01		Allgemeine Bemerkungen / Remarques générales / Parere generale		
(1)	(4)	(5)	(6)	(7)
ID Fortlaufende Nummer	Thema oder Erlass / Thème ou acte / Argomento o atto normativo	Bemerkungen (u.a. Begründung für Änderungsvorschlag) Remarques (e.a. justification de la modification proposée) Parere (incl. motivazione dell'eventuale modifica proposta)	Vorgeschlagene Textänderung Modification de texte proposée Modifica proposta dall'autore del parere	Beurteilung Commentaire Valutazione UFT
01-0010	Allgemein	Besten Dank für die Gelegenheit zur Stellungnahme. Einleitend halten wir fest, dass die Änderungen der EBV und der AB-EBV insbesondere bahntechnische Aspekte und bahnspezifische Vorgaben betreffen, welche hauptsächlich zur Klärung dienen und für die Transportunternehmen relevant sind. Hierzu äussert sich der Kanton XXX nicht.		Besten Dank für die Information
01-0020	Allgemein	Zu den Entwürfen der beiden Richtlinien, einerseits zu Normal- und Meterspurbahn im Zusammenhang mit der Einhaltung der Vorgaben an Perronkanten, andererseits zum Leitfaden zur taktil-visuellen Markierung von Bahnperons, sowie zum Leitfaden Passive Schutzmassnahmen auf Strassenbrücken über Gleisanlagen, haben wir k

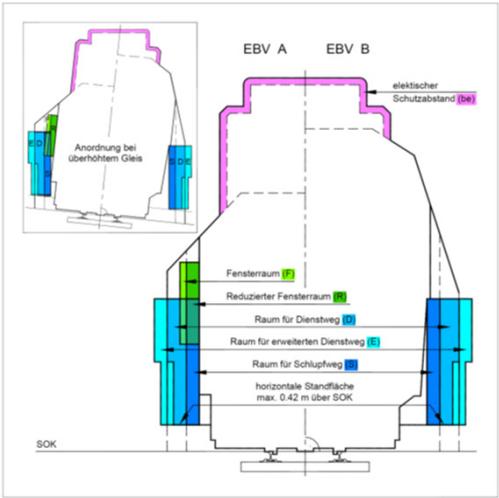
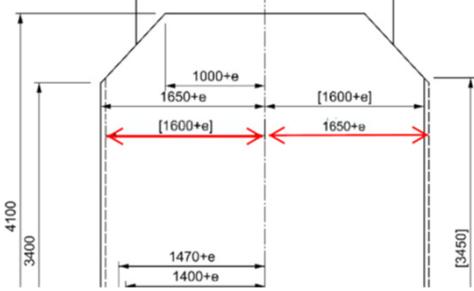
02-0190	Anhang 1			(13) bezeichnet laut Legende das Lichtraumprofil. Dieses ist die Kontur, die den Lichten Raum umgibt, aber keine Fläche, und schon gar nicht jene, ausserhalb des Lichtraumprofils.	Den Strich mit Ringlein von Symbol (13) zur schraffierten Fläche ersetzen durch einen Pfeil zur Kontur des Lichtraumprofils.	Wird übernommen	
02-0200	Anhang 1			Die horizontale Achse (durch den Gleismittelpunkt) ist hier weggelassen, in der Zeichnung der AB aber dargestellt. Dies führt dazu, dass die Höhe der Standfläche h hier gegenüber der Schienenoberkante vermassst ist, in der Zeichnung der AB aber gegenüber der horizontalen Achse. Dies ist ein unnötiger Widerspruch. Dass er bis jetzt nicht bemerkt worden ist, ist ein Hinweis auf die schlechte Lesbarkeit dieser Zeichnungen im A5 bzw A4-Format. (Es folgt die Zeichnung - siehe 005-02-005a)	Standflächen deutlich sichtbar machen. Entweder die Höhe der Standflächen gar nicht vermassen oder in EBV und AB-EBV die gleiche Art der Vermassung wählen.	Wird übernommen. Zeichnung wird bezüglich Lesbarkeit angepasst

02-0210	Anhang 1			<b>Hinweis: hier ist eine Grafik eingefügt. Diese ist im Blatt 99-Grafiken zu finden oder in der Ursprungsdatei</b>		Zeichnung wird bezüglich Lesbarkeit angepasst	
02-0220	Anhang 1			Illustration der oben beschriebenen Kommentare	<b>Hinweis: hier ist eine Grafik eingefügt. Diese ist im Blatt 99-Grafiken zu finden oder in der Ursprungsdatei</b>	Zeichnung wird bezüglich Lesbarkeit angepasst	
02-0230	Anhang 4	e. 1.		Die Umschreibung der Weichenheizungen ist falsch. Wenn sie vom Landesnetz gespeist sind, führen sie eben nicht Bahnstrom.	Weichenheizungen eher unter Zif 2 als unter Zif 1 aufzuführen. 1. Anlagen, die ganz oder überwiegend Bahnstrom führen <b>einschliesslich Weichenheizungen, auch wenn sie vom allgemeinen Landesnetz versorgt sind.</b> 2. Anlagen zur Einspeisung stehender Schienen- oder Trolleybusfahrzeuge, <b>einschliesslich Weichenheizungen</b>	Die Weichenheizungen werden als separater Aufzählungspunkt aufgenommen

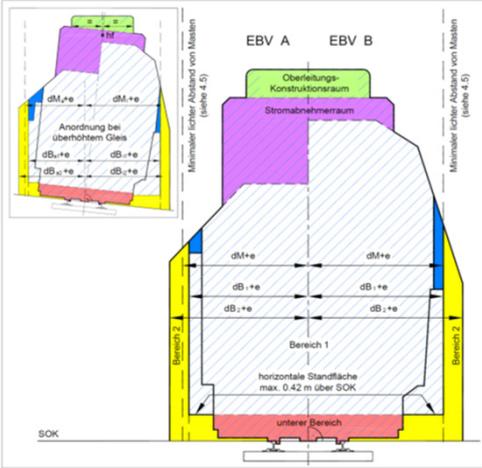
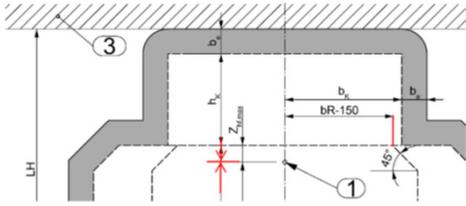
1	SOK																	
2	Stromabnehmerraum elektrisch <small>(in der Regel EBV-S2 (EBV-S1-zulässig))</small>																	
3	Oberleitungsraum elektrisch																	
R	≥ 250 m																	
R <sub>u</sub>	≥ 5000 m																	
uf	≤ 150 mm																	
üü (resp. ü)	≤ 150 mm																	
Alt	≥ 30 mm
